Van: Hendrik-Jan Teekens
Verzonden: vrijdag 26 mei 2023 11:30
Aan: Amanuel Oz
Onderwerp: RE: 2e Advies aanvraag Water - Welenmorsweg 1

Ze hebben een toelichting ingediend vwb de afvoer van het water (toelichting waterhuishoudkundig plan), wil jij dit opnieuw beoordelen svp en mij berichten uiterlijk 15-5-23? Zie bijlagen.

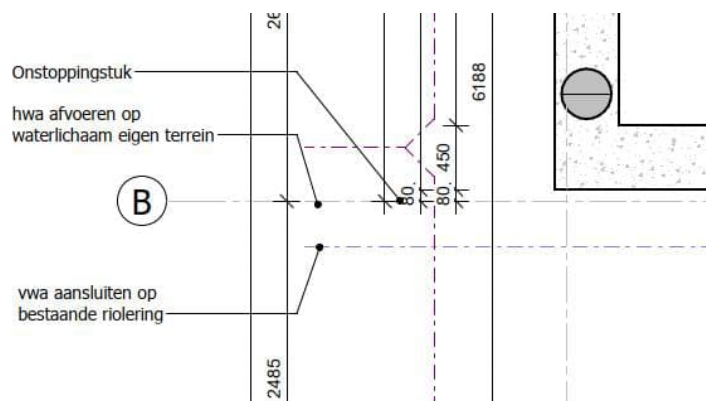
Dus je mist de infiltratieberekening? Maar ze geven dit aan op tekening:

Is infiltratie dan nog nodig?

Je geeft aan m2 x 55 mm. Maar volgens het bp is het 0,04.

Maar ze moeten 40 mm per m2 verhard oppervlak infiltreren volgens bestemmingsplan.

Ik mis waar hwa naar toegaat en waar het aansluit op een bermsloot of niet.
Het moet op eigen terrein en in de grond een aansluiting op bermsloot mag alleen boven de 40mm.
